Bebauungsplan Nr. 670

Ergebnisbericht

über die eingegangene Stellungnahme aus der Öffentlichkeit im Rahmen der Unterrichtung gem. 3 Abs. 1 BauGB. Diese wurde von 35 Anwohnerinnen und Anwohnern unterzeichnet.

**Bebauungsplan Nr. 670 – Gebiet zwischen Wolfstraße und Ronsdorfer Straße
Frühzeitige Beteiligung der Öffentlichkeit gem. § 3 Abs. 1 Baugesetzbuch**

Kartenauszug zu Plat. 1.3

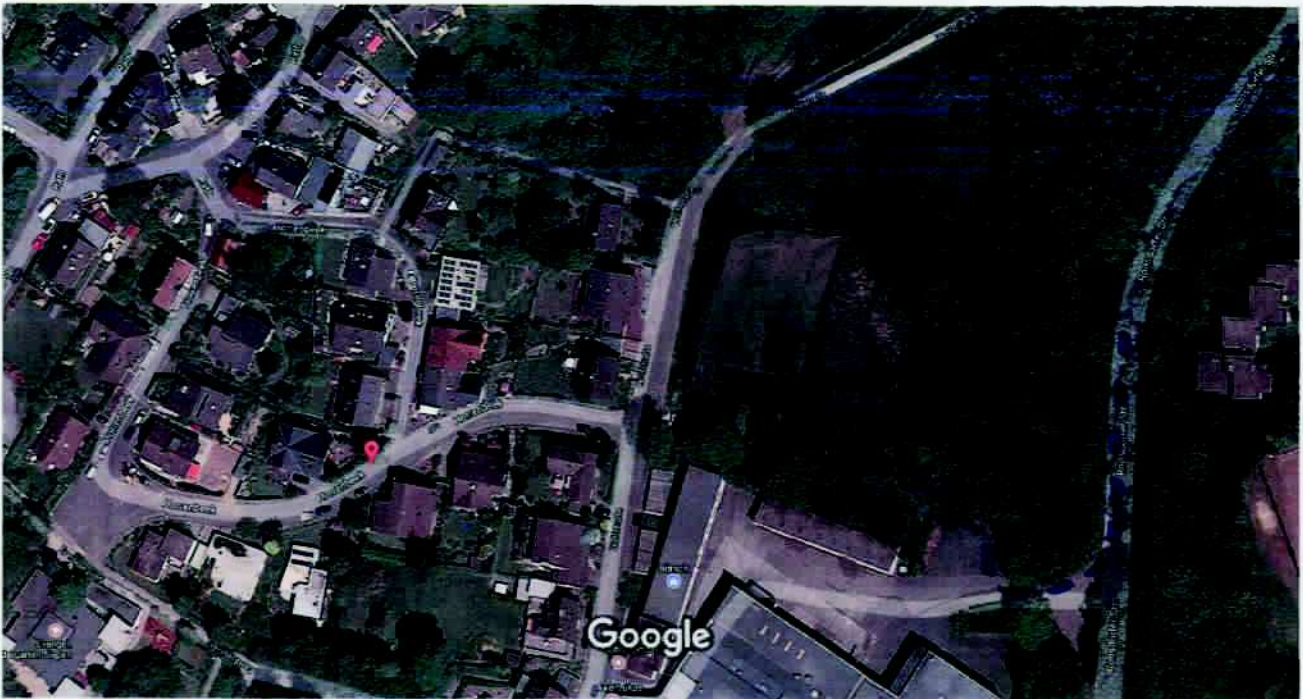
Insofern wird durch die Beseitigung der Gehölze in der Mitte des Betriebsgrundstückes und – falls dies auch beabsichtigt sein sollte – entlang der Ronsdorfer Straße eine Erhöhung der Lärmbelastung durch den dortigen Straßenverkehr hervorgerufen.

In diesem Zusammenhang ist auch darauf hinzuweisen, dass etwa die Wohnbebauung Wolfstraße 25 und 27 aufgrund ihrer unmittelbaren Nähe, sowie die Häuser Horrenbeek 2, 4, 6, 8, 8a und 10 und noch höher liegende Gebäude wegen ihrer topografischen Lage oberhalb des Plangelandes und der mit der Ronsdorfer Straße vergleichbaren Höhensituation in Bezug auf den nördlich der Betriebszufahrt gelegenen Abschnitt der Ronsdorfer Straße keine Schallabschirmung durch die vorhandenen oder geplanten Betriebsgebäude erfahren.

Insofern sehen wir das Erfordernis, innerhalb der im beiliegenden Kartenauszug gestrichelt umrandeten Fläche den vorhandenen Baumbestand entlang der Ronsdorfer Straße komplett und auf dem Betriebsgrundstück möglichst weitgehend zu erhalten.

Zur 9. Änderung des FNPs	Zum BPlan Nr. 670
<p>Der vorbereitende und nur behördenverbindliche FNP schafft per se kein Baurecht. Darstellungen werden erst ab einer Größe von 0,2 ha vorgenommen. Aufgrund dessen wird auf die Ausweisung der Grünstrukturen auf der Ebene der vorbereitenden Bauleitplanung verzichtet.</p> <p>Die Begründung zur 9. Änderung des FNPs ist gemäß der Darstellungsgenauigkeit zum BPlan Nr. 670 entsprechend kongruent entwickelt.</p>	<p>Zu Punkt 1.1: Der Untersuchungsbereich des Gutachtens wurde in Absprache mit dem externen Ingenieurbüro für Technische Akustik und Bauphysik sowie der Abteilung Betrieblicher Umwelt- und Immissionsschutz abgestimmt. Aufgrund dessen wird von einer Ausweitung des Untersuchungsraums abgesehen.</p> <p>Zu Punkt 1.2: Das Gebiet wurde in vier Teilgebiete gegliedert. Die Kontingentierung mit flächenbezogenen Schalleistungspegeln führt an keinem Immissionsort zu Überschreitungen der Richtwerte für ein allgemeines Wohngebiet. Die Stellplatzfläche ist als ebensolche festgesetzt. Anderweitige Nutzungen sind planungsrechtlich nicht zulässig.</p> <p>Zu Punkt 1.3: Die Stellplatzanlage wird mit einem 8 m breiten Grünstreifen eingegrünt. Ob diesem Grünstreifen eine Schallschutzwirkung zu-</p>

kommt, kann nicht abschließend erörtert werden. Auf der östlichen Grundstücksseite werden die bestehenden Böschungsbereiche zum Erhalt der Grünstrukturen festgesetzt. Die schalltechnische Untersuchung berücksichtigt den Aspekt der Bepflanzung nicht. Jedoch wird bestätigt, dass durch die vorgenommene Geräuschkontingentierung die schalltechnischen Orientierungswerte an der Wohnbebauung eingehalten werden. Sollten es schallschutztechnische Effekte durch die Begrünung geben wäre dies zu begrüßen.

Planausschnitt zu PKT. 2

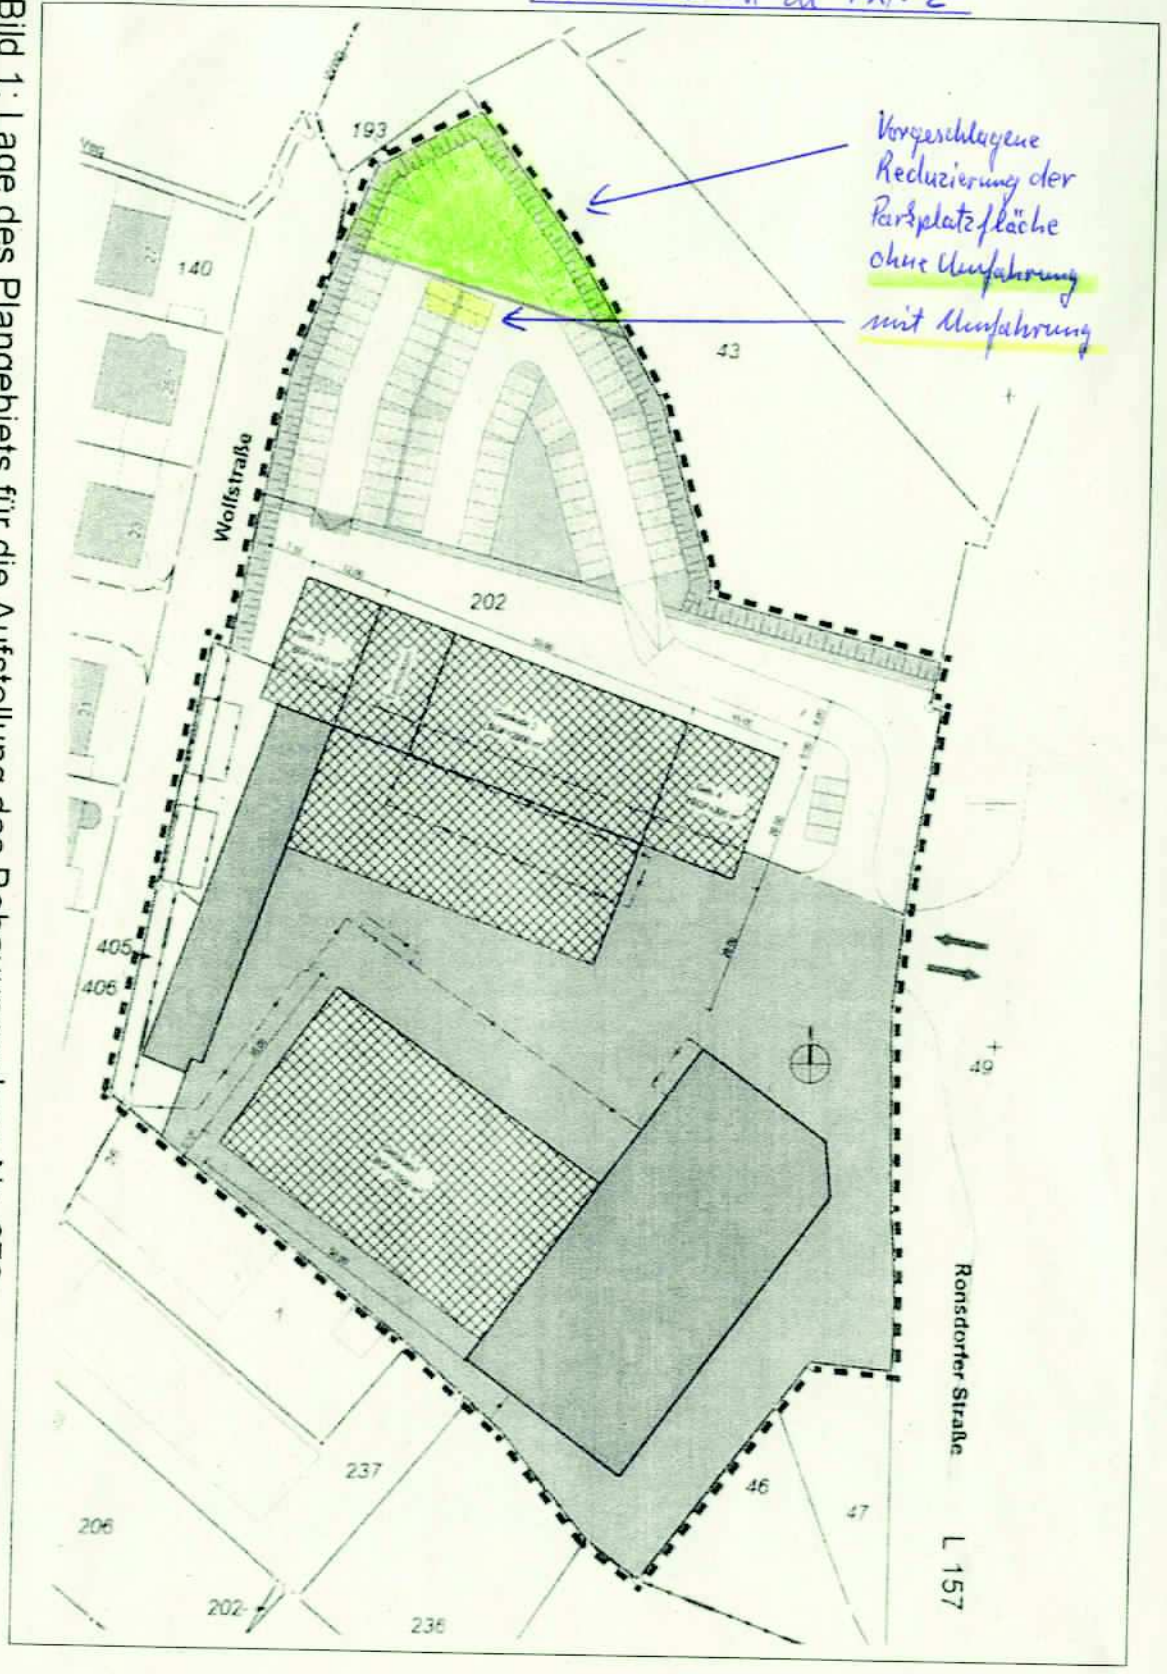
Es wird vorgeschlagen, die Parkplatzfläche mindestens um den im anliegenden Planausschnitt markierten Bereich zu reduzieren und die Vegetation auf diesem im Verhältnis zur Gesamtparkplatzfläche relativ kleinen, optisch aber im Verbund mit dem anschließenden Bachtal stehenden Bereich zu erhalten. Auf diese Weise würden lediglich 18, bei Aufrechterhaltung der geplanten Umfahrung 22 von insgesamt 115 Stellplätzen auf dem gesamten Betriebsgrundstück entfallen oder ggf. anderweitig untergebracht werden müssen.

Auf der so „geschonten“ Freifläche befindet sich ein Einzelbaum (Hainbuche), der fehlerhaft in der Karte 1 (Biototypenaufnahme) nicht eingezeichnet ist, sowie ein als Gebüsch bezeichneter Gehölzstreifen. Bei Verzicht auf die dortigen Stellplätze kann dieser Bestand ebenso wie der entsprechende Teil der Wiese erhalten werden.

Der bisherige Betrieb hatte Personalstellplätze zwischen den bestehenden Gebäudeteilen. Insbesondere bei Schichtwechseln kam es zu Engpässen und es wurde auch im angrenzenden Wohngebiet geparkt. Dies und die unsortierten Stellplätze entsprechen nicht dem Bauordnungsrecht. Hier muss zwischen den Sicherheitsansprüchen gegenüber den Mitarbeitern, der Forderung, die Stellplätze auf dem eigenen Grundstück zu realisieren und dem Umwelt- und Landschaftsschutz abgewogen werden. Die Stellplatzfläche ist angemessen gegenüber der möglichen baulichen Auslastung des Grundstücks.

Die Biotoypenaufnahme wurde überarbeitet und die Anregungen wurden aufgenommen. Der ermittelte Kompensationsbedarf wird vollständig ausgeglichen. Somit verbleiben keine erheblichen Auswirkungen auf Natur und Landschaft.
